**Original Stellungnahmen**

**aus der erneuten frühzeitigen Behörden- und Trägerbeteiligung  
gemäß § 4 Abs. 1 BauGB**

**zum Bebauungsplan Nr. 301  
- Rheinfeld Oststraße, 3. Änderung -**

BP 301 Bestehende Spielplätze im Umfeld.pdf

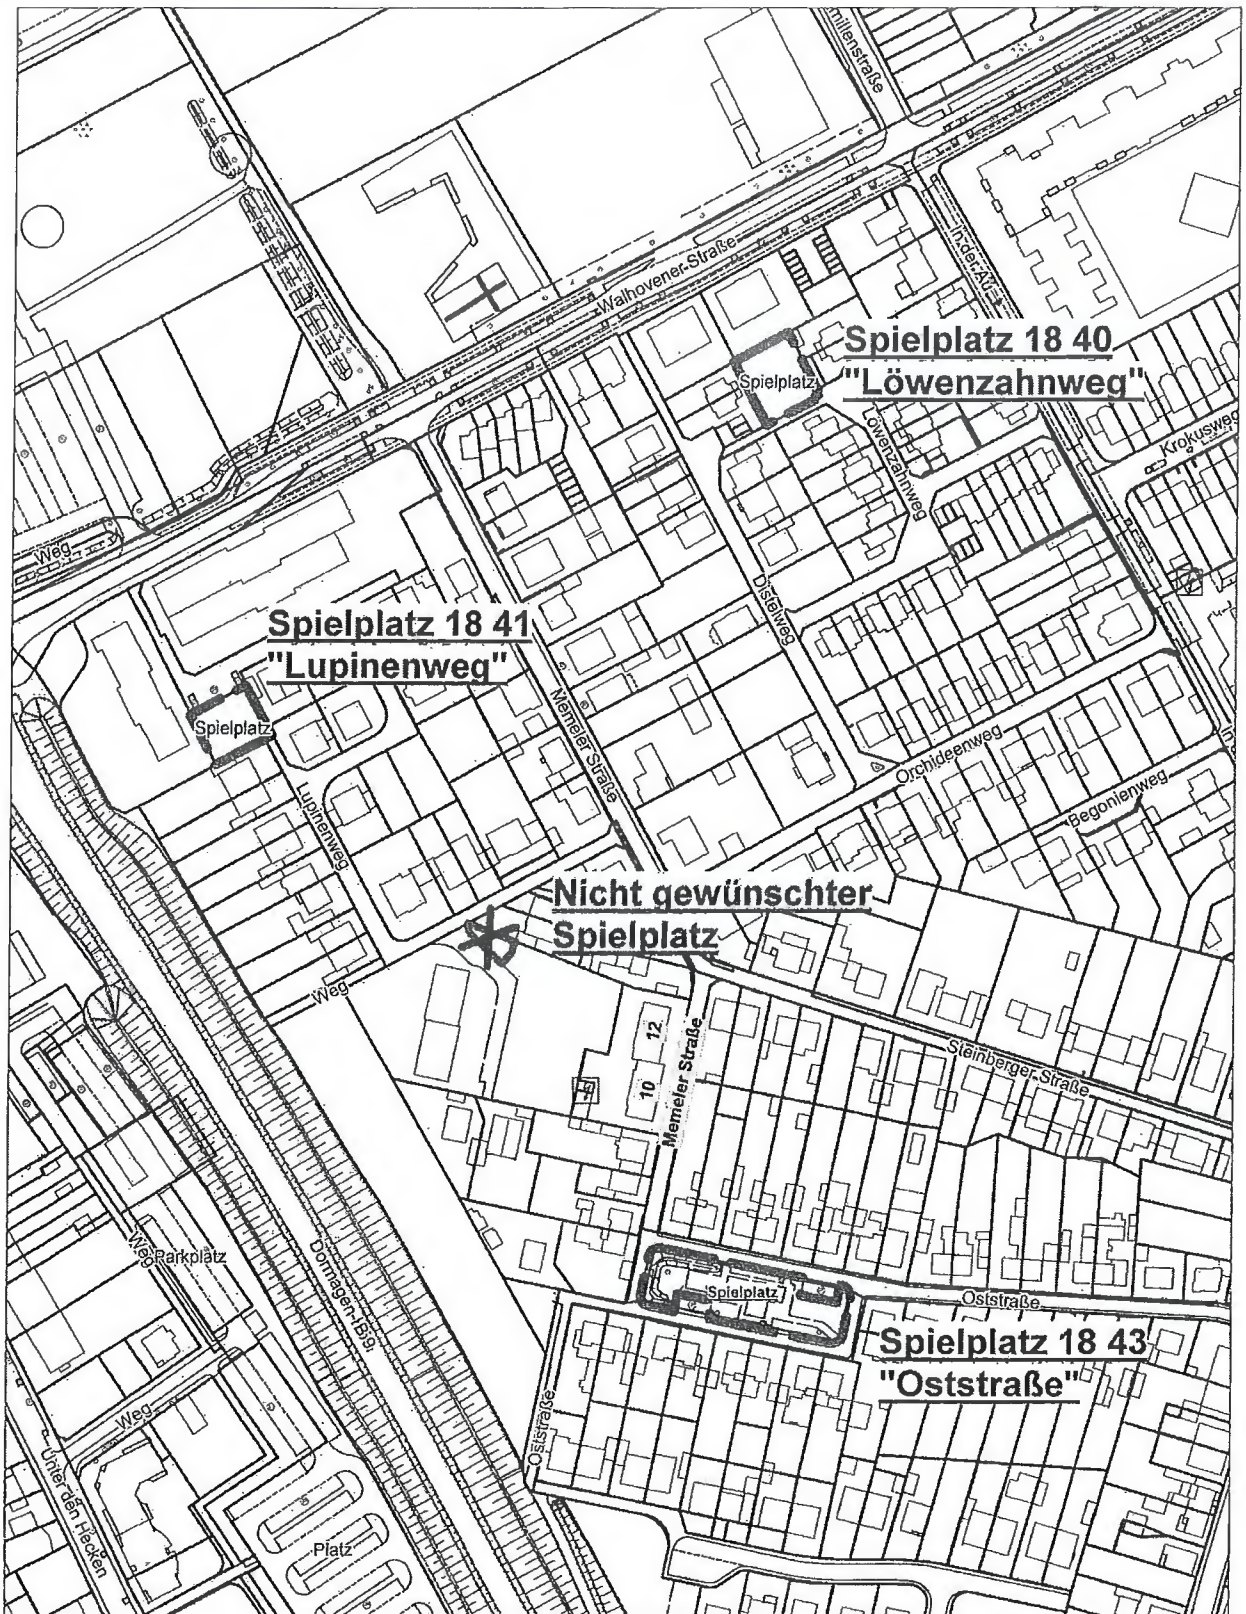
Entsprechende Ausführungen fehlen bei diesem Bebauungsplan-Entwurf und würden aufzeigen, dass allein drei weitere Spielplätze im nahem bzw. sehr nahem Umfeld den Bedarf komplett abdecken. (Siehe beigefügten Übersichtspläne.)

Siehe zudem auch die Spielplätze "Löwenzahnweg" und "Lupinenweg" - letztgenannter liegt nur wenige Schritte von dem geplanten Standort entfernt.

Stellungnahme - Entwässerung

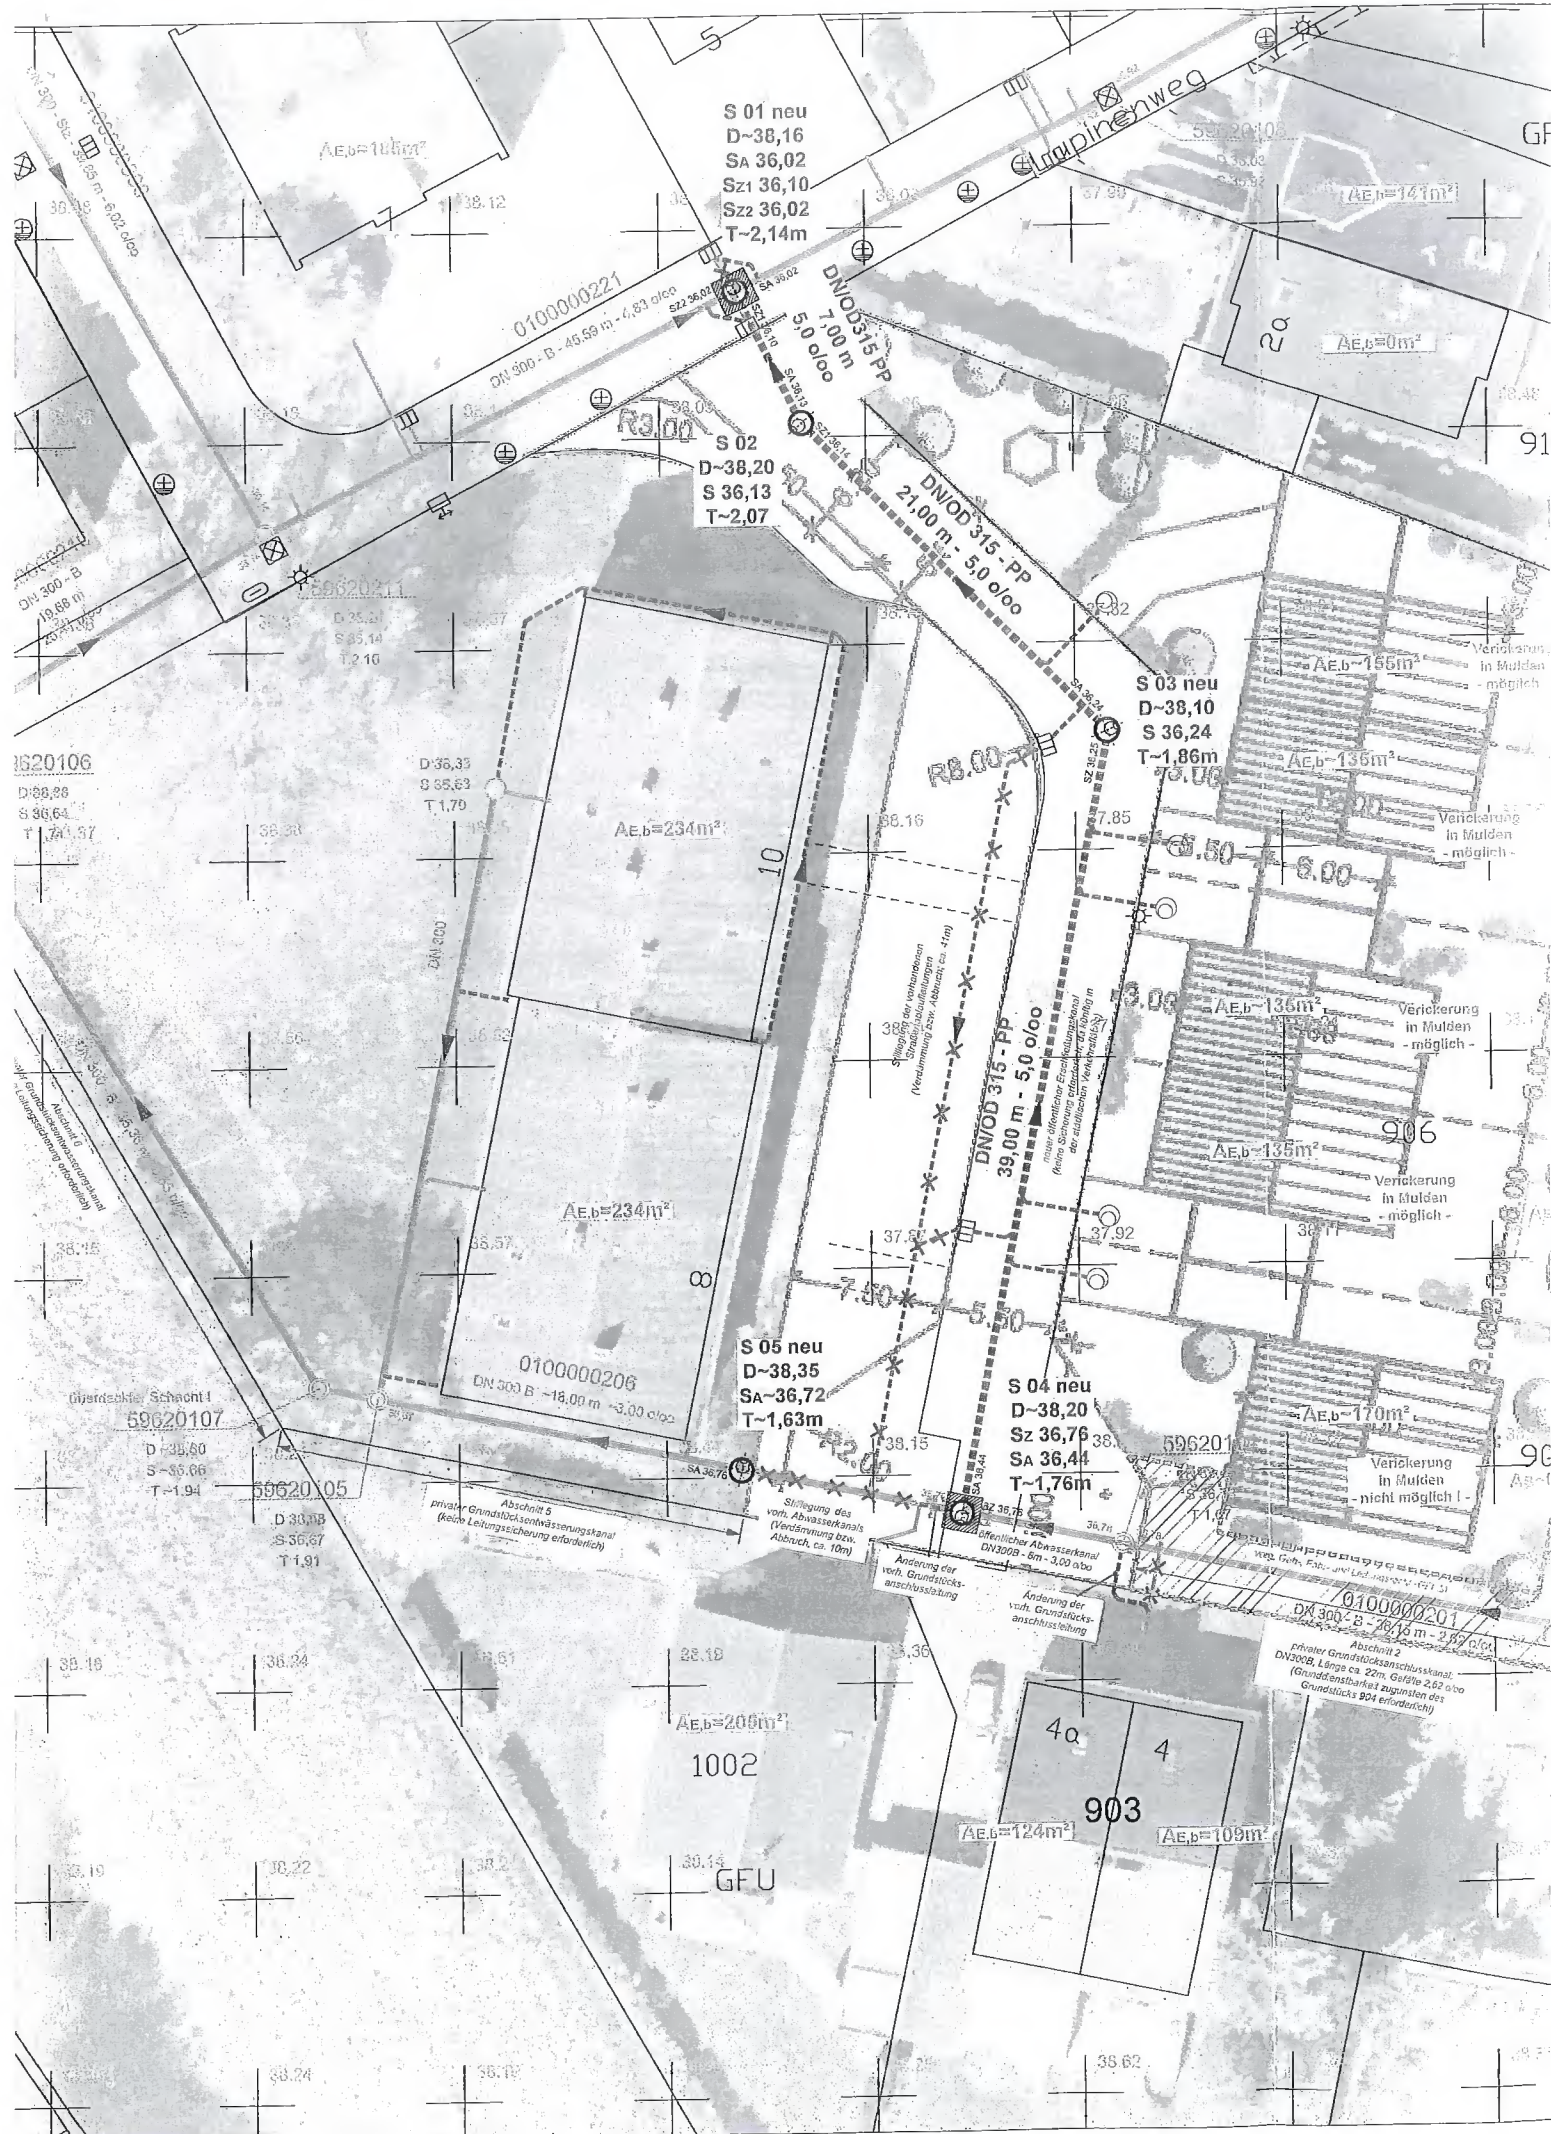
Für die Entwässerung des Plangebietes ist innerhalb der öffentlichen Verkehrsfläche ein neuer Abwasserkanal DN300 mit Anschluss an die örtliche Mischwasserkanalisation im Lupinenweg zu verlegen. An diesen Kanal sollen Abwässer der geplanten und der bereits bestehenden Bebauung (Privatgrundstücke 904, 903 und 1002) angeschlossen werden.

Der Abwasserkanal DN300B des Grundstücks 904 (Memeler Straße 10 und 12) ist an den neuen öffentlichen Straßenkanal anzuschließen. Die bestehende Grundstücksanschlussleitung des Hauses Lupinenweg 6 ist an den Endschacht des Straßenkanals anzubinden. Der in diesem Bereich nicht mehr benötigte Abschnitt der vorhandenen privaten Grundleitung DN300 ist abzubrechen. Die gemeinsame Abwasserleitung der Häuser Lupinenweg 4 und 4a ist an den vorhandenen Schacht Nr. 59620104 umzulegen. Die Straßenabläufe sind an den neuen Straßenkanal anzubinden. Die alten Straßenablaufleitungen sind fachgerecht zu verdämmen.

Der in der geplanten GFL3-Fläche liegende Abwasserkanal (DN300B; Länge ca. 22m) wird nach Verkauf der städtischen Flächen zum privaten Anschlusskanal des Grundstücks Memeler Str. Nr. 10-12 (Gem. Dormagen, Flur 38, Flurstück 904). Für diesen privaten Abwasseranschlusskanal muss eine Grunddienstbarkeit zugunsten des o.g. Grundstücks Memeler Str. 10-12 eingetragen werden. In diesem Fall darf aber keine beschränkt persönliche Dienstbarkeit zu Gunsten der Technischen Betriebe Dormagen eingetragen werden, da diese nicht Eigentümer des Kanals sind. In diesem Zusammenhang bitte ich die entsprechenden Eintragungen bzgl. Sicherung der Kanaltrassen im beigegeführten Entwässerungsplan besonders zu beachten. Der Pkt. 2.10 in der Entwurfsbegründung zum o.a. B-Plan muss dementsprechend geändert werden.

Das Niederschlagswasser der Privatgrundstücke ist nach Möglichkeit vor Ort zu versickern. Bei einer ausreichenden Versickerungsfähigkeit des Untergrundes erscheint eine Niederschlagswasserbeseitigung auf 4 von 5 geplanten Grundstücken durchaus möglich (z.B. in Mulden oder Rigolen). Die Eignung der anstehenden Bodenschichten für eine Versickerung sollte in einem hydrogeologischen Bodengutachten geprüft werden. Falls keine Versickerung auf den Privatgrundstücken möglich ist, so kann das Regenwasser in den öffentlichen Mischwasserkanal eingeleitet werden.
